改善箇所説明図

電動式パワーステアリングコンピュータ

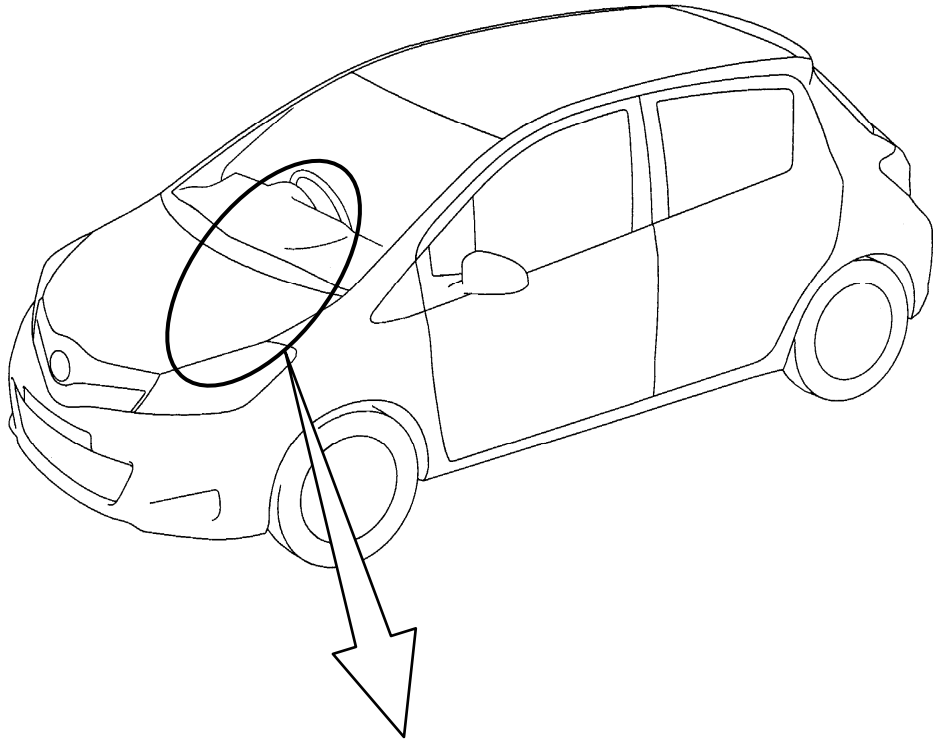
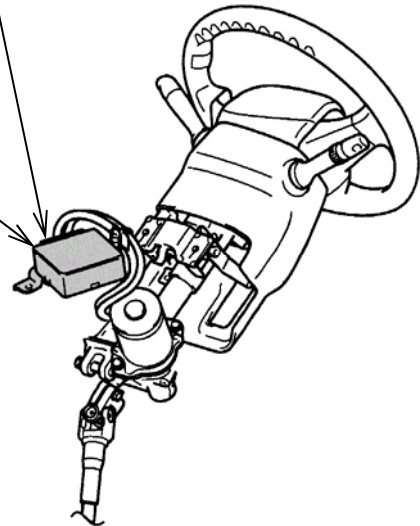
基準不適合発生箇所

電動式パワーステアリングコンピュータにおいて、密閉式のモータ駆動用リレーの端子間距離およびコイル線の湿度管理が不適切なため、使用過程でコイル線に吸着した水分が結露水となり、端子間に付着して短絡回路が形成されることがある。そのため、コンピュータが異常を検出し、ハンドルの操作力が増大するおそれがある。

改善の内容

全車両、当該コンピュータを対策品と交換する。

識別：改善済み車両には車台番号打刻位置の左側に黄色ペイントを塗布する。
